HASTER - Sikkerhedsmeddelelse

XVIVO Liver Assist Perfusion Set™

Nøjagtigheden af trykmålingen er uden for
specifikationer

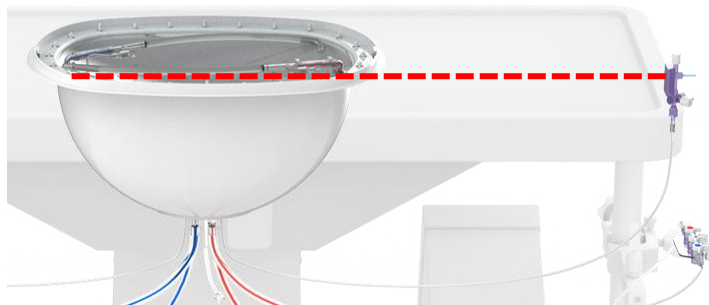
Der er konstateret unøjagtigheder i trykmålingen for XVIVO Liver Assist Perfusion Set™. Dette kan medføre en undervurdering af de trykværdier, der vises af systemet, hvilket betyder, at det faktiske tryk på leveren kan være højere end det målte. Denne afvigelse kan resultere i øget perfusionsflow og kan i nogle tilfælde udløse en alarm for højt flow.

Det er blevet fastslået, at XVIVO Liver Assist Perfusion Set™ fra de berørte batcher har et reservoir med en relativt stor dybde. Som følge heraf kan leveren være placeret lavere i reservoiret. I sådanne tilfælde er organets højde muligvis ikke på linje med perfusionsanordningens tryksensorer. Bemærk, at organets endelige position i reservoiret ikke kun bestemmes af reservoirets dybde, men af en kombination af faktorer såsom organets dimensioner og perfusionsvæskens volumen. I betragtning af den observerede dybdeforskel ligger det højere tryk inden for enhedens sikkerhedsgrenser. Vi beder dog om din opmærksomhed på nedenstående foranstaltninger.

- Vurder højdeindstillingen mellem kanylen og tryksensoren: Begge skal være på samme niveau. Organets endelige position i reservoiret bestemmes af en kombination af faktorer såsom reservoirets dybde, organets dimensioner og perfusionsvæskens volumen. I tilfælde af højdeforskel skal du følge nedenstående korigerende foranstaltninger.

- Ved HMP-procedurer:
 - i. Sænk trykindstillingen med 2-3 mmHg på både leverarteriesiden og portvenesiden.
 - ii. eller øg perfusatvolumenet i reservoiret, fyld indtil højden af cannulaen og tryksensoren er justeret.
- For NMP-procedurer: Sænk trykindstillingen med 2-3 mmHg på både leverarteriesiden og portvenesiden.
Vigtigt: Forsøg ikke at sænke eller omplacere tryksensoren på perfusionsenheden.
